Messa in sicurezza del centro abitato di Masainas dal rischio idrogeologico

Progetto di Fattibilità Tecnica ed Economica

**RISCONTRO OSSERVAZIONI
PROCEDURA DI
ASSOGETTABILITA' A VIA**

SarLand
Ingegneria e Architettura

Figura 1: Opera di presa. A sn. Per captazione flussi su strada comunale. A Dx per captazione flussi su impluvio FIUME_324426

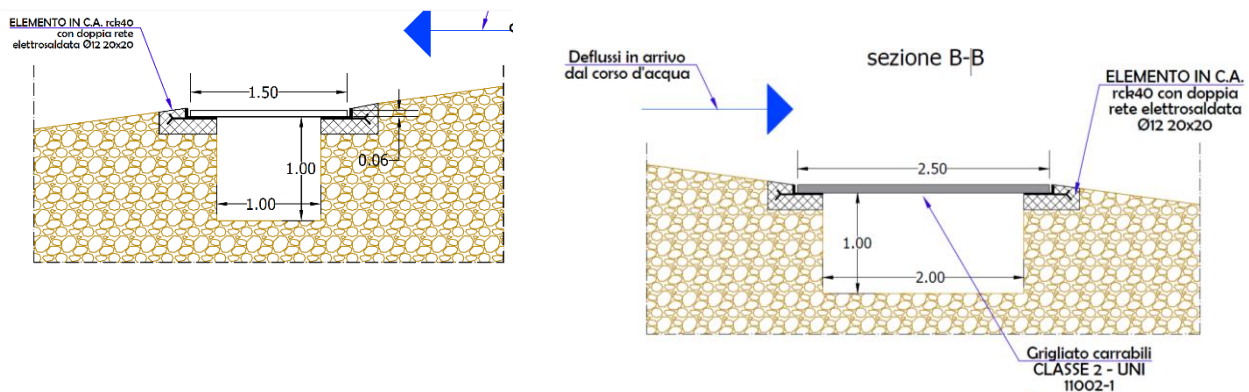
L'opera di presa (griglia continua longitudinale in ghisa sferoidale) appare non idonea per captare l'elemento idrico FIUME_324426 in quanto per determinate velocità della corrente in arrivo potrebbe facilmente essere superata senza poter intercettare il deflusso superficiale.

L'opera di presa è stata modificata, proponendo una griglia continua longitudinale tipo "orsogrill" di classe 2 con lamelle che massimizzasse l'efficienza dell'intercettamento del deflusso consentendo al contempo il passaggio di eventuali mezzi motorizzati. La natura del suolo, spesso costituito da roccia affiorante in posto (si veda a tal proposito la Relazione Geologica e Geotecnica), fa sì che non sia preventivabile un trasporto solido apprezzabile, tuttavia, le griglie garantiranno il trattenimento del poco materiale che si dovesse mobilitare.

Per il dimensionamento di tali opere si rimanda al paragrafo 6.3 della Relazione idrologica e idraulica.

Figura 2: punti di indagine.

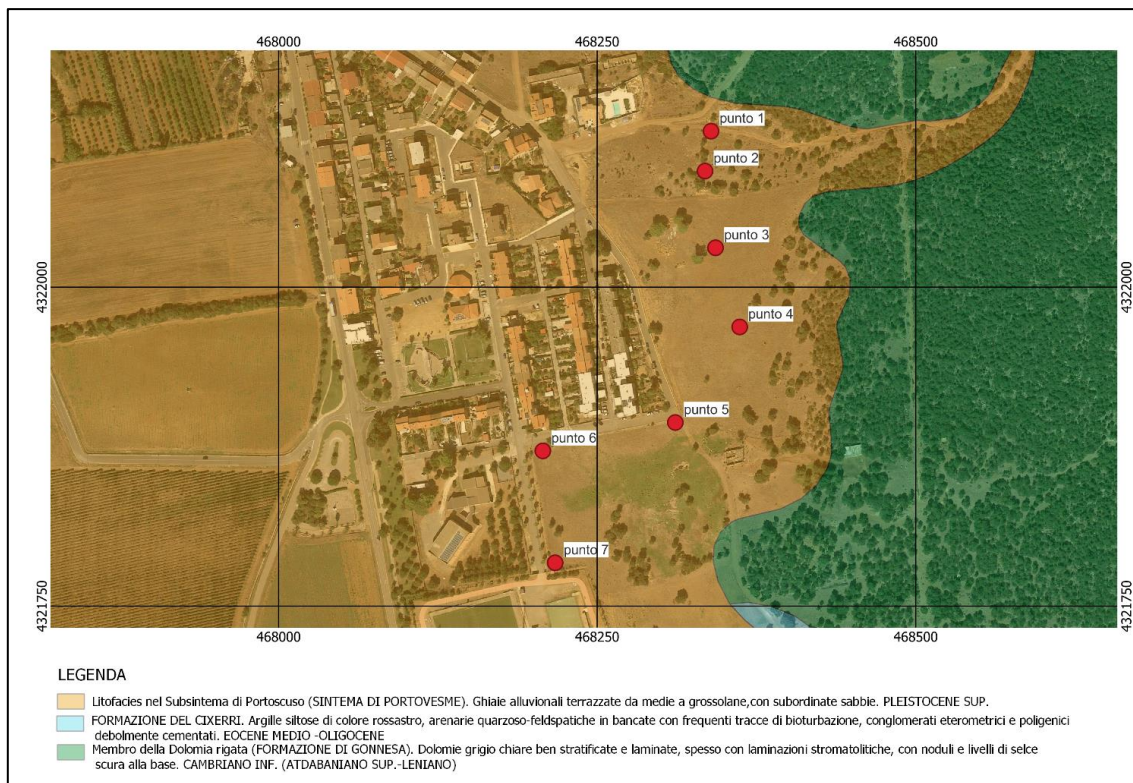
Le brusche variazioni di direzione (curve con angolo di circa 90°) in canale con sezioni in terra non rivestite, in presenza di velocità dell'ordine dei 2.00 m/s per la portata di progetto ($Tr = 200$ anni), situate in prossimità di zone urbanizzate, necessitano di verifiche di stabilità del fondo e delle sponde e la previsione di eventuali protezioni;

Al fine di definire le caratteristiche stratigrafiche dei terreni localmente interessati dal tracciato progettuale, si è provveduto ad eseguire un rilevamento geologico di superficie, integrato dalla esecuzione di pozzetti stratigrafici eseguiti con mezzo meccanico per verificare la litologia dei materiali in affioramento. Questo è stato possibile lungo il tracciato a monte (dove è prevista l'opera di immissione e sino alla Via Aldo Moro), mentre non è stato possibile la esecuzione di pozzetti geognostici nello sviluppo a valle, per le condizioni di urbanizzazione.

Sono stati eseguiti n° 7 pozzetti la cui ubicazione è riportata nella seguente planimetria:

Sulla base della esecuzione dei pozzetti stratigrafici eseguiti e riportati in Figura 2, è possibile riscontrare nel primo tratto del tracciato (punto 1 e punto 2) roccia in affioramento.

Andando verso valle, nei punti di indagine 3 – 4 – 5 – 6 è presente una copertura di materiale sciolto di colore rossastro, ghiaioso – sabbioso con ciottoli a matrice argillosa poggiante su materiali lapidei; lo spessore di tale copertura aumenta dai 30 cm (punto 3) fino ai 50 cm (punto 6) e arriva a superare ai 70 cm nel punto 7, a ridosso dello stadio comunale.

Vista la natura geologica del fondo e delle sponde del canale si ritiene che in corrispondenza delle brusche variazioni di direzione non si generino effetti erosivi localizzati anche in assenza di particolari protezioni spondali.
